**Sitzung des Beirats Mitte**  
**vom 22.10.2019**  
**Kita Am Wall - Außenspielflächen**

**Protokoll**

Machbarkeitsstudie Freianlagen  
"Kita am Wall"

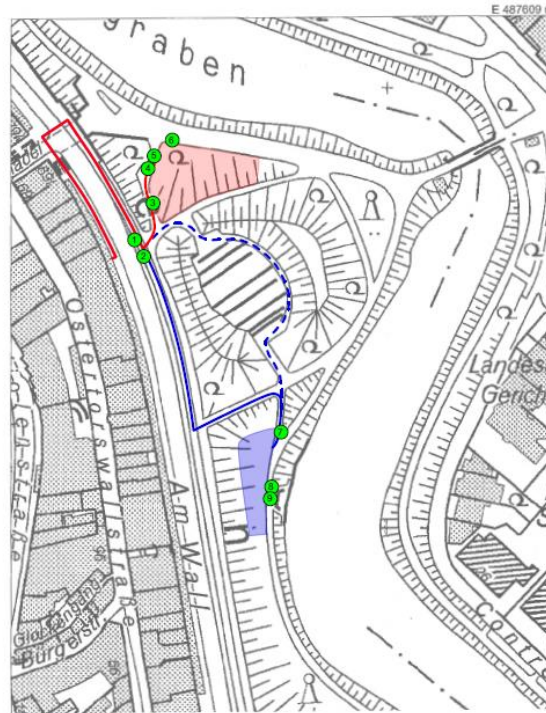
Auf den avisierten Flächen ließe sich je maximal eine Außenspielfläche von 500 m<sup>2</sup> realisieren. Die Ausgestaltung müsse in enger Abstimmung mit der Denkmalpflege und der Grünordnung der SKUMS ausgestaltet werden. Dabei sei darauf zu achten, dass

- keine Gefährdung des Baumbestandes erfolge
- die Spielgeräte an die historische Parkanlage angepasst gestaltet werden
- die Abgrenzung in die Umgebung eingefügt und möglichst unauffällig sei und
- die gesamte Neugestaltung reversibel geplant und umgesetzt werde.

- Die Spielflächen sollen nur teilweise begrenzt werden. Wird die umliegende Vegetation vor Schäden durch die Nutzung geschützt?  
AW: Dies wird mitgedacht und mit den entsprechenden Stellen abgestimmt und geplant.

- Die vorgesehene „Spielfläche 2“ ist recht klein. Wie sollen dort 100 Kinder spielen?  
AW: Es handele sich um 60 „Elementarkinder“ und 40 „Krippenkinder“. Die Nutzung verteile sich über den Tag. Dass Außenprogramm werde zudem durch Ausflüge, den Besuch des „Robinsönchens“ und andere Aktivitäten in den Wallanlagen ergänzt.

- Ist die öffentliche Zugänglichkeit gesichert?  
AW: Es gibt bereits Nachfrage aus der Elternschaft. Das „Robinsönchen“ soll entlastet werden.
- Wie steht die SKUMS zu der geplanten Außenspielfläche?  
Frau Hartung verliest die Stellungnahme der Stadtplanung, die an der Beiratssitzung leider nicht teilnehmen konnte:  
Von Seiten der Baubehörde stehe der baldigen Nutzungsaufnahme nichts im Wege, auch wenn sich der konkrete Umgang mit der Auflage zur Schaffung einer Außenspielfläche noch in einem Abstimmungsprozess befinde. Was die vorliegende Machbarkeitsstudie anbelange, sei SKUMS mit „Standort 2“ einverstanden, jedoch nicht mit „Standort 1“.

- Standort 1 wird abgelehnt
- Die Fortführung der Planungen für Standort 2 wird bei Einhaltung der von Denkmalpflege und Grünordnung gemachten Auflagen zur Gestaltung, Pflege und Sicherheit befürwortet.
